Rapport de contrôle d'installations électriques à basse et à très basse tension

RÉF. 28/2024/69357/01:1

LISTE DES INFRACTIONS

Autre(s)

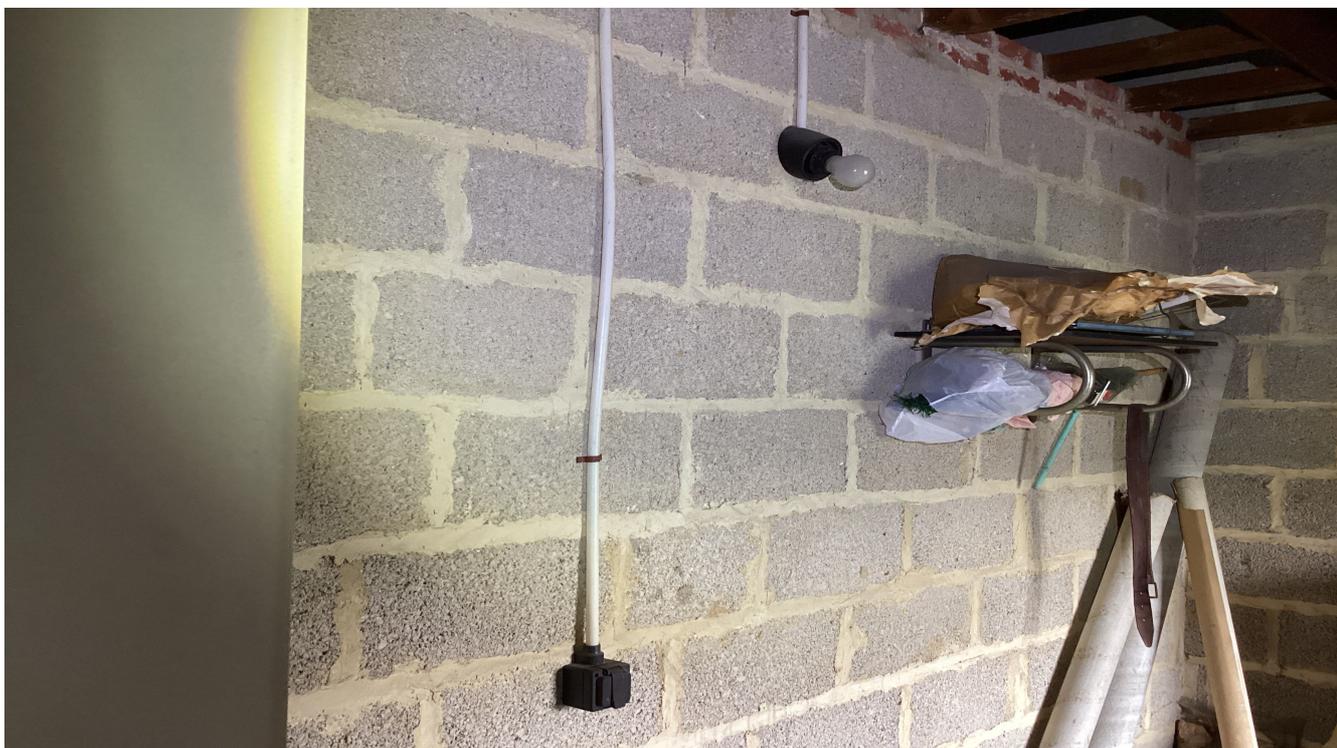
- Les boîtes de dérivation ne sont pas fermées - protection contre les contacts directs pas assurée.
- Il faut revoir l'introduction des conducteurs dans le matériel électrique.
